Il presente documento è stato redatto per fornire le integrazioni ed i chiarimenti che si sono resi necessari a valle della Conferenza dei Servizi del 29.04.2025 nell'ambito della quale sono stati analizzati i contributi istruttori e i pareri espressi dagli Enti coinvolti nell'ambito del procedimento di PAUR relativo al "*Progetto di realizzazione di tre nuove postazioni di coltivazione campo geotermico (Montieri_7, Radicondoli_35, Radicondoli_36) e opere a corredo nell'ambito della Concessione di Coltivazione Travale*", ai sensi dell'art. 27bis del D.Lgs. 152/2006 e ss.mm.ii. e art. 73bis L.R. 10/2010.

2.1. GENIO CIVILE VALDARNO INFERIORE (RIF. NOTA PROT. N.272571 DEL 24.02.2025)

GRE.EEC.R.28.IT.G.08015.00.034

Figura 1: Stralcio planimetrico con rappresentazione del tracciato indicativo della deviazione provvisoria (in rosso)

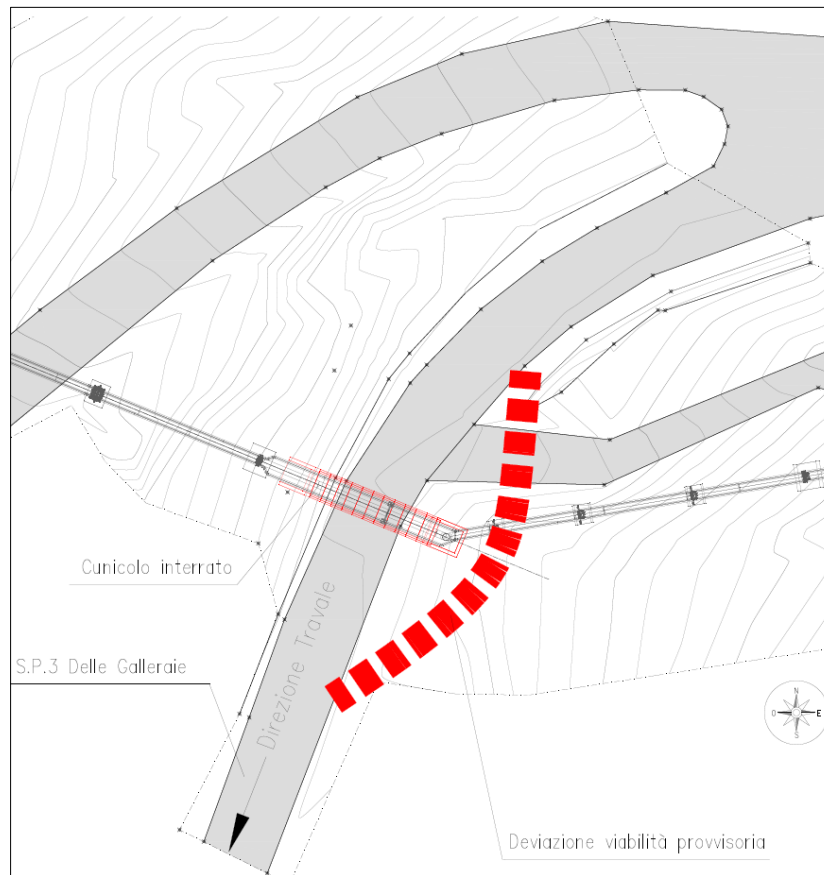
“(...) si chiedono le seguenti integrazioni documentali, al fine del rilascio della concessione di occupazione permanente della sede stradale:

- 2) *Dettaglio in pianta degli interventi di ampliamento della carreggiata della SP 3/B, con sovrapposizione su mappa catastale, per apprezzare meglio eventuali necessità di riconfinazione od assenso di eventuali soggetti confinanti;*

- 3) *Pianta e sezione del solo accesso carrabile lungo la SP 3/B, previsto per accedere alla zona di perforazione, per apprezzare meglio le modifiche da apportare alla banchina/scarpata stradale: in tale dettaglio dovranno essere indicate le dimensioni plano-altimetriche, le pendenze, ed il deflusso delle acque meteoriche.*

1) Deviazione provvisoria della S.P.3 delle Galleraie

Propedeuticamente all'esecuzione dei lavori sarà realizzata una variante stradale provvisoria di deviazione della Strada Provinciale, per una lunghezza di circa 35-40m, in corrispondenza dell'attraversamento previsto. A tal proposito, si prevede di utilizzare una porzione della pista di accesso alla località denominata "Podere Galleraie", nel tratto che si dirama dalla S.P. 3 sul lato di monte, in corrispondenza dell'attraversamento da costruire.

Per la realizzazione della deviazione provvisoria sono previsti interventi di:

- taglio vegetazione;
- movimenti terra per allargare e regolarizzare un tratto della pista esistente;
- costruzione di due nuovi tratti per l'immissione sulla S.P.3 (lato direzione Travale e lato direzione Radicondoli).

La deviazione provvisoria consentirà il passaggio dei veicoli sulla S.P. 3 in una carreggiata a senso unico alternato regolato da un impianto semaforico e permetterà di mantenere il transito verso "Podere Galleraie".

Figura 2: Schema tipologico fase di scavo e armatura delle pareti con utilizzo di paratie modulari di sostegno

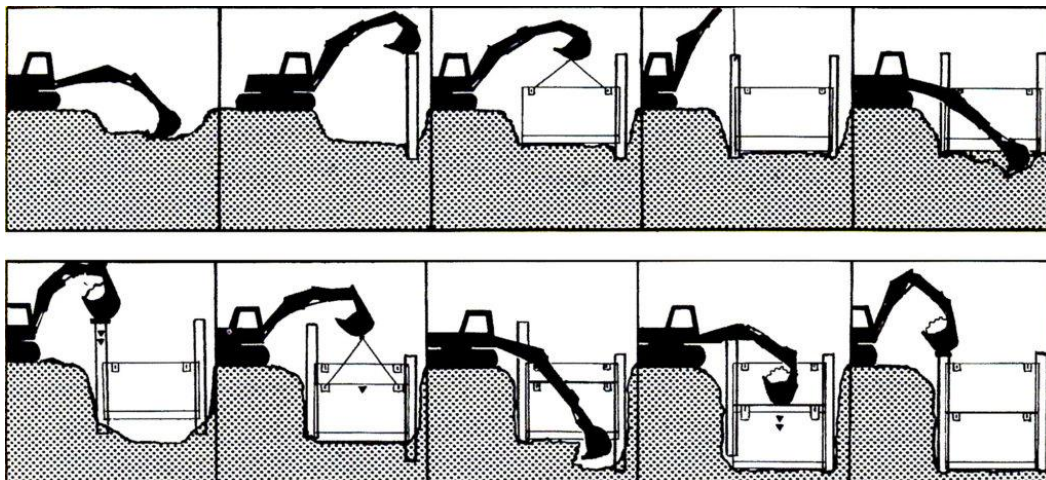
- *Altezza minima tra estradosso cunicolo e piano viabile non minore di ml. 1,00*
 - *Tipologia strutturale del cunicolo e modalità di posa in opera dello stesso*

A valle della realizzazione della variante provvisoria si procederà con l'esecuzione dello scavo fino alla profondità di posa degli elementi prefabbricati del sottopasso, posizionando progressivamente con l'approfondimento le opere provvisionali di sostegno delle pareti di scavo.

Si prevede di eseguire lo scavo "a campioni" per tratti di lunghezza limitata, utilizzando paratie modulari tipo "blindo scavi". In questo modo si ridurrà l'ampiezza dello scavo e ci saranno trincee aperte su piccole porzioni e per limitati periodi di tempo. Il materiale scavato sarà allontanato e conferito presso impianti di recupero/smaltimento autorizzati.
